Bartązek, 20 kwietnia 2020r.

Hodowla Roślin Grunwald Sp. z o.o. Grupa IHAR
Bartązek, ul. Warmiński Las 66
10-687 Olsztyn

Dotyczy:

„Wybór Generalnego Wykonawcy w zakresie robót budowlanych i instalacyjnych w tym wykonanie przyłączy wodociągowych, kanalizacyjnych i elektroenergetycznych do działki nr 187/25 Mielno gm. Grunwald dla przedsięwzięcia inwestycyjnego Stworzenie Centrum Badawczo-Rozwojowego Hodowli Roślin Grunwald Sp. z o.o. Grupa IHAR.

PODCIĄG P1

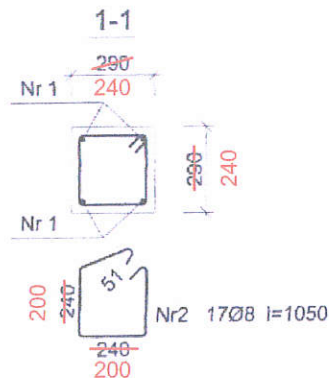
Pytanie 9: Prosimy o udostępnienie aktualnych rysunków konstrukcyjnych. Ze względu na zmianę grubości ścian z 29 cm na 24cm, elementy konstrukcyjne także uległy zmianie (odciągi wieńce, nadproża, słupy).

Odpowiedź: W załączeniu rysunki słupa S-1 i podciągu P-1 po zmianie szerokości ścian. Wieńce W2 zastąpić wieńcem W1, w pozostałych elementach konstrukcyjnych należy zmienić jedynie szerokość elementy przy zachowaniu ilości zbrojenia zgodnie z projektem podstawowym.

Rysunek uaktualniony
